ESTUDO DE INCIDÊNCIAS AMBIENTAIS DA  
CENTRAL SOLAR FOTOVOLTAICA DE VALPAÇOS

**Elementos Adicionais**

SimpleWatt, Lda.

Na sequência do processo de Avaliação de Incidências Ambientais da Central Fotovoltaica de Valpaços, apresentam-se as respostas ao pedido de elementos adicionais de acordo com o Documento recebido da CCDR Norte (Ref<sup>o</sup> OF\_DAA\_AXC\_16028/2018).

Base Cartográfica: Planta de Ordenamento do PDM de Valpaços, C.M. de Valpaços, 2007

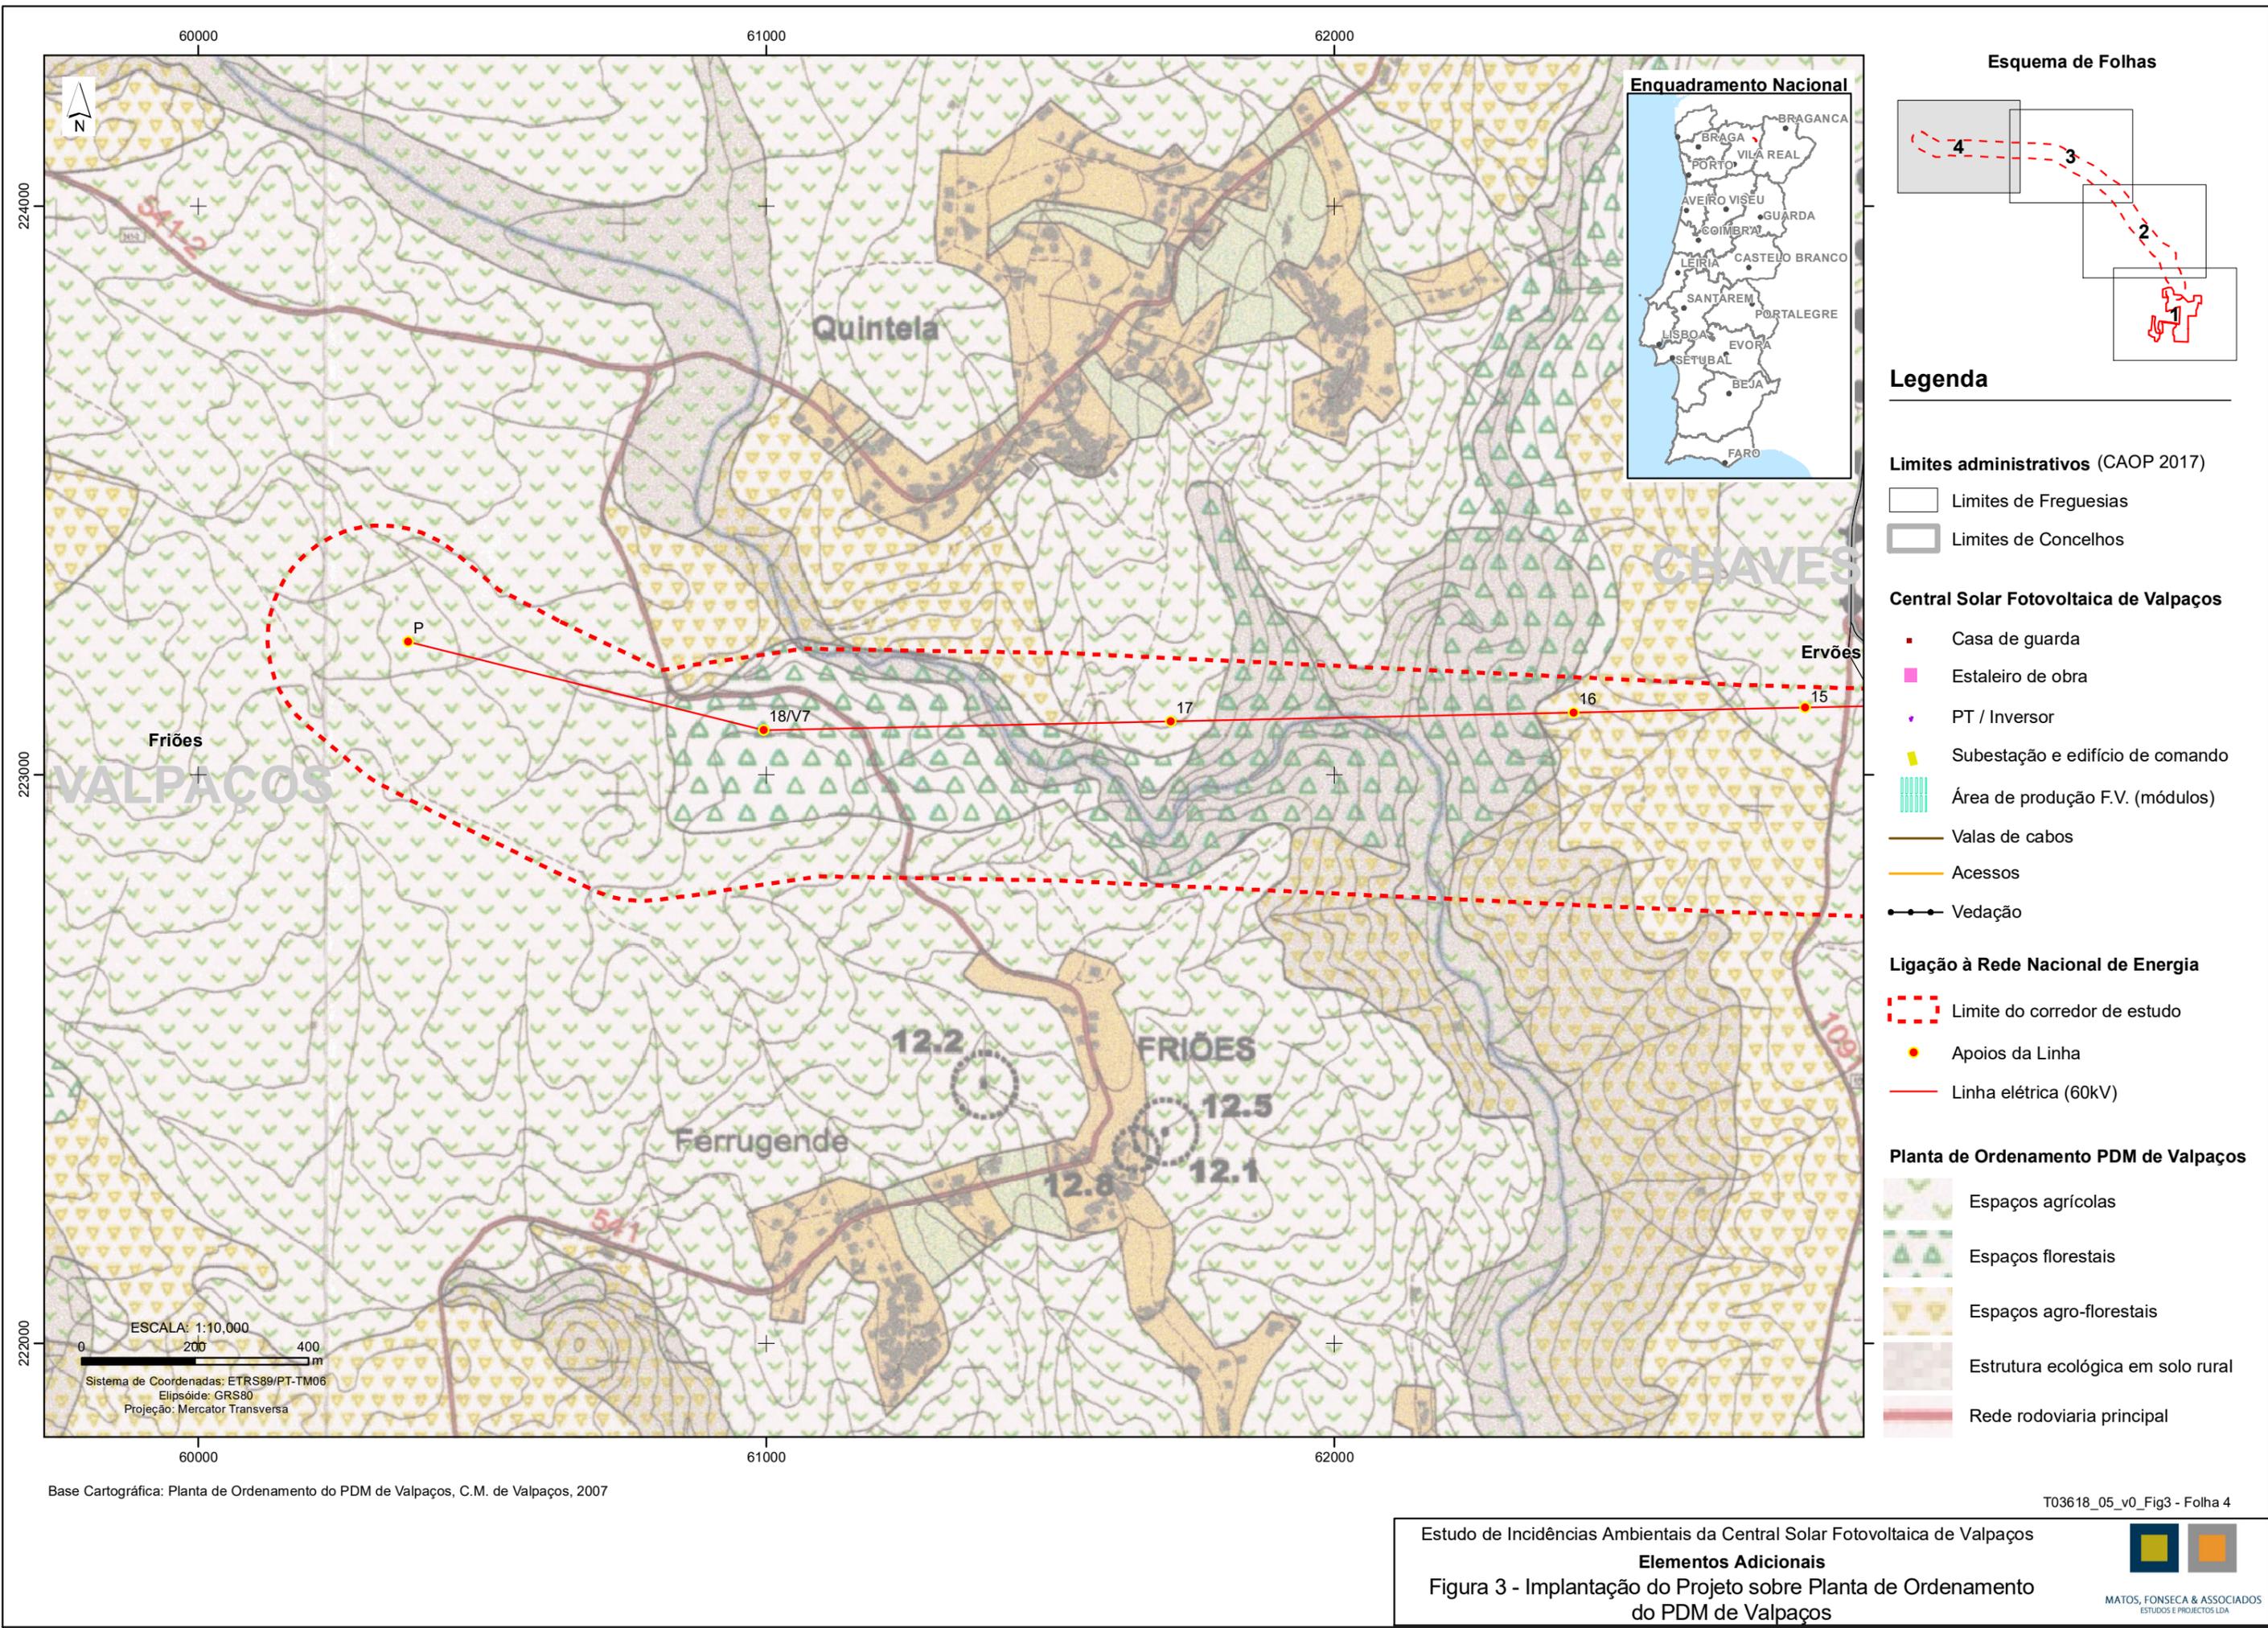
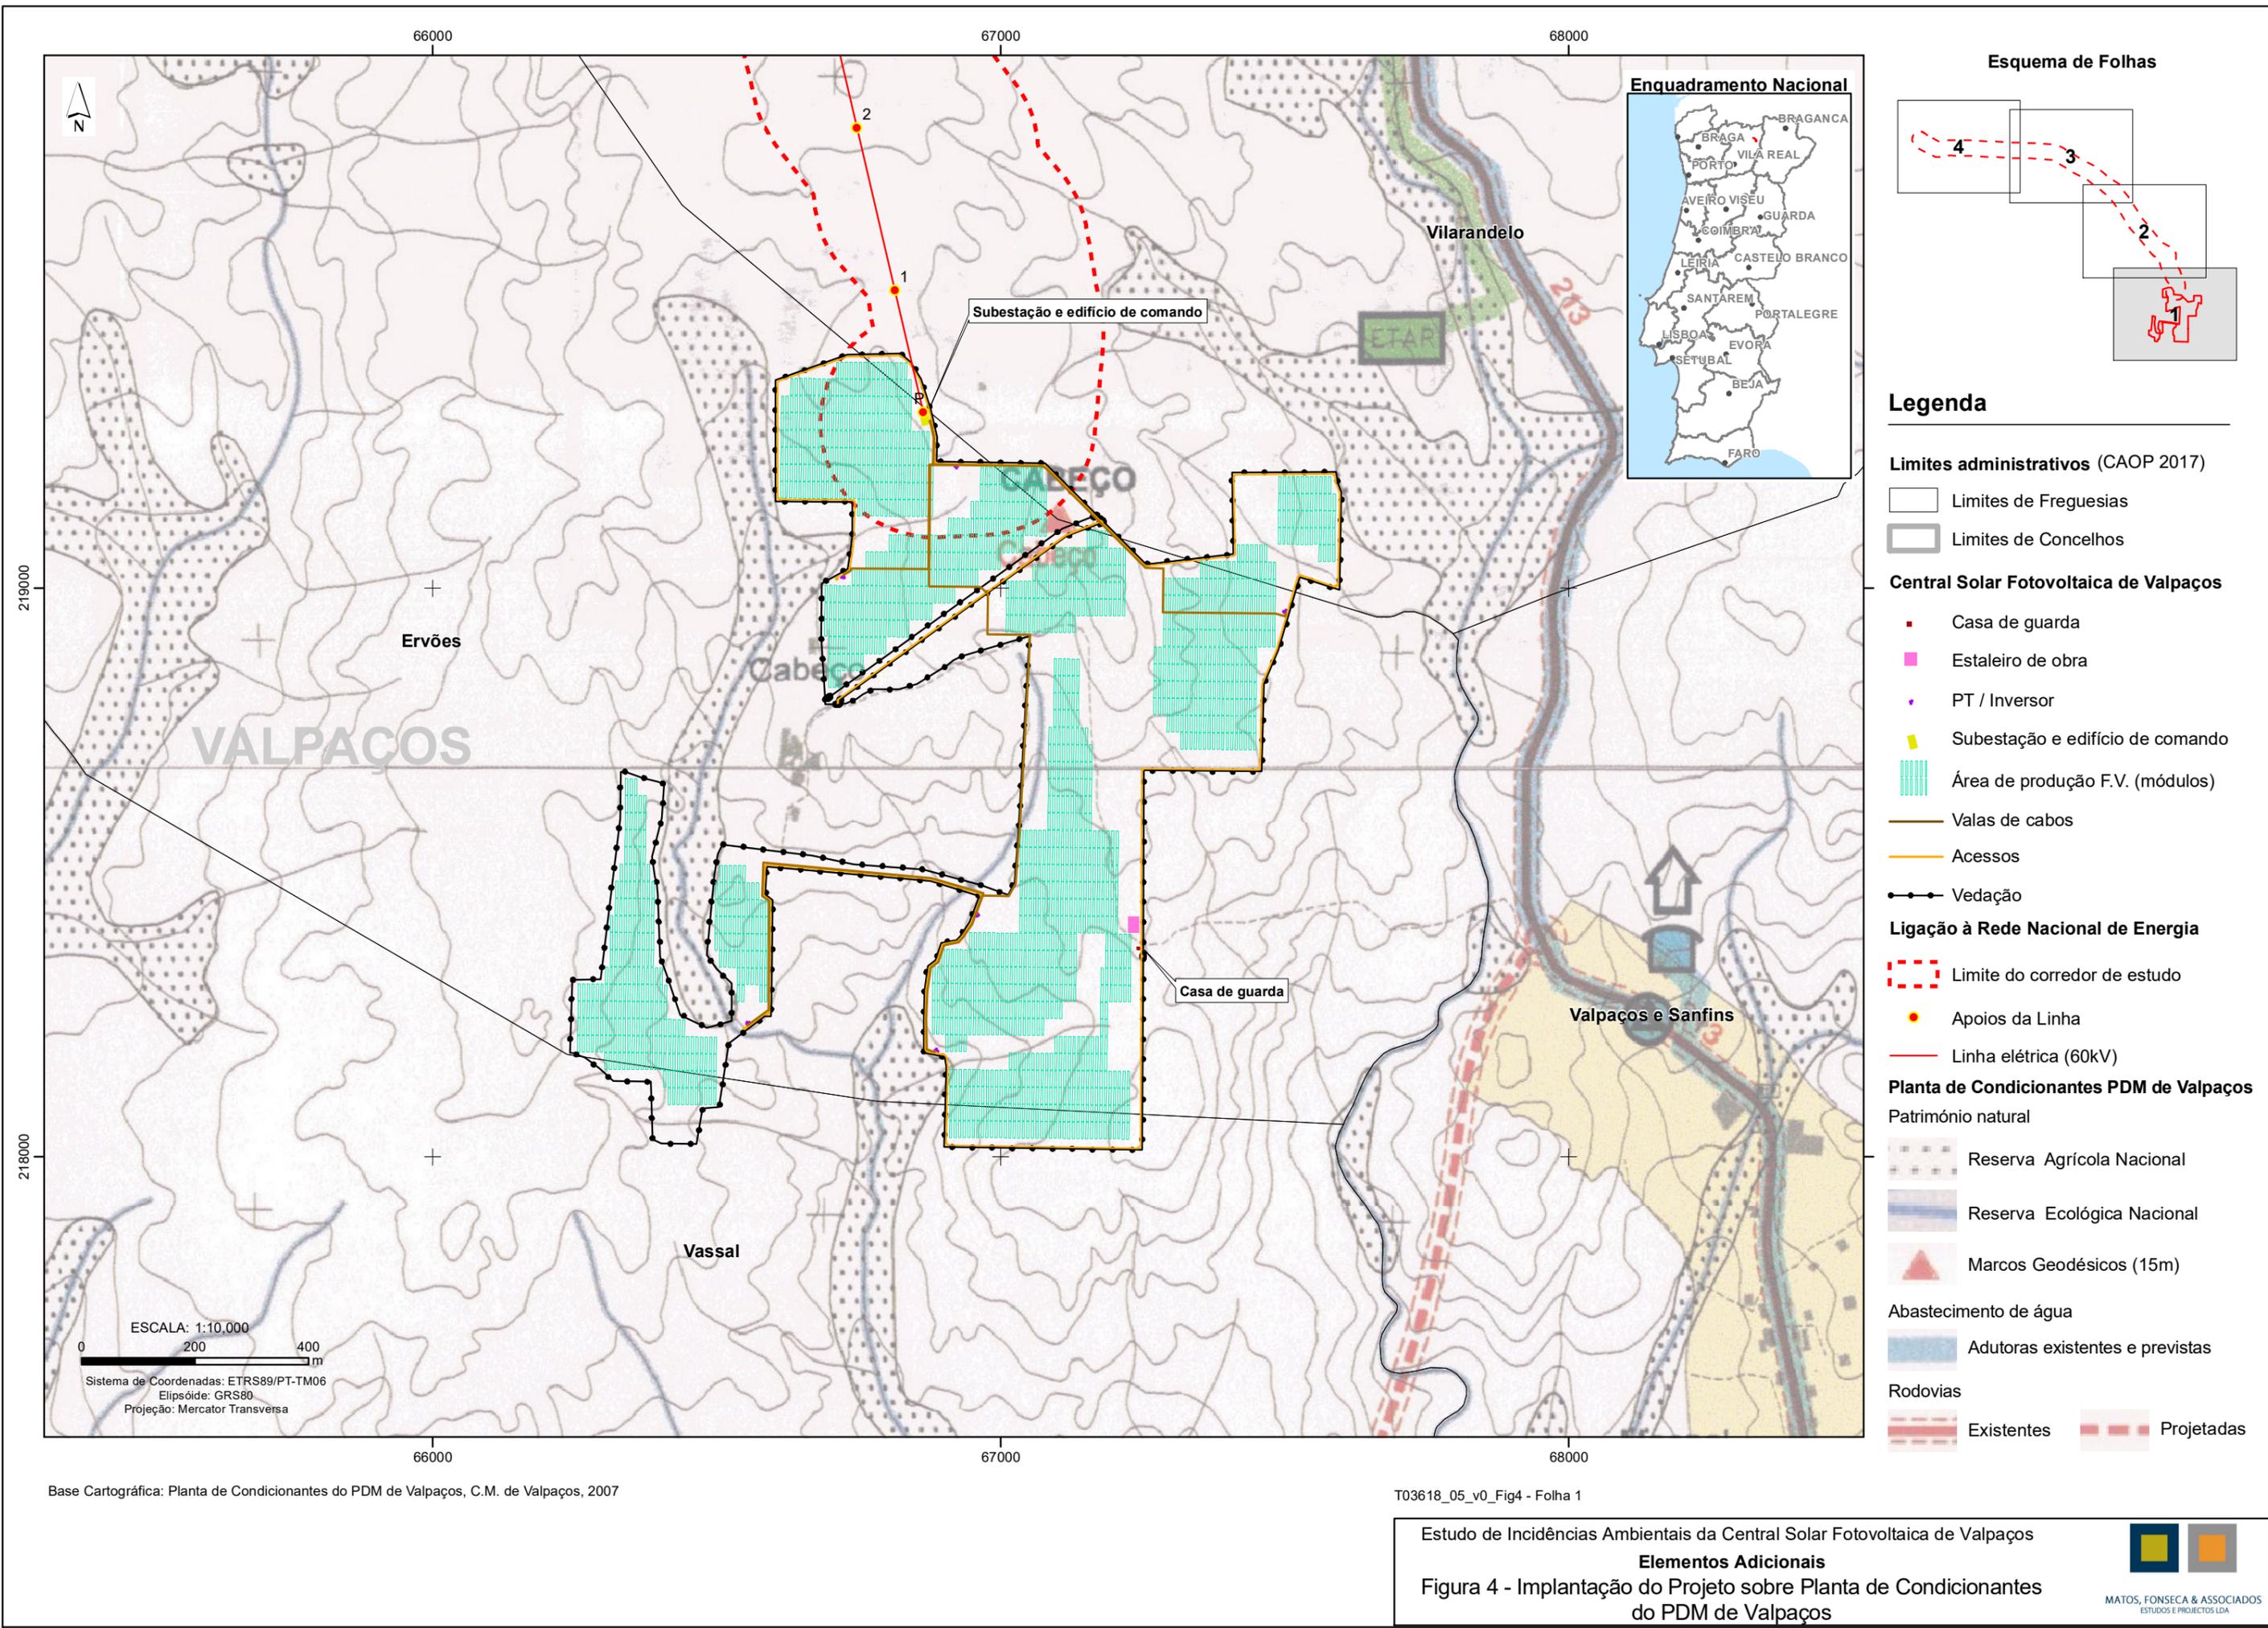
**Peças gráficas contendo a implantação do projeto, infraestruturas e projetos complementares (Linha e acessos) sobre as Cartas de Ordenamento, Condicionantes e Reserva Ecológica Nacional, à escala adequada, mínimo 1:10.000**

Na Figura 3 (Anexo 4) apresenta-se a implantação do Projeto à escala 1:10 000, contemplando todas as infraestruturas, sobre extrato da Carta de Ordenamento do PDM de Valpaços.
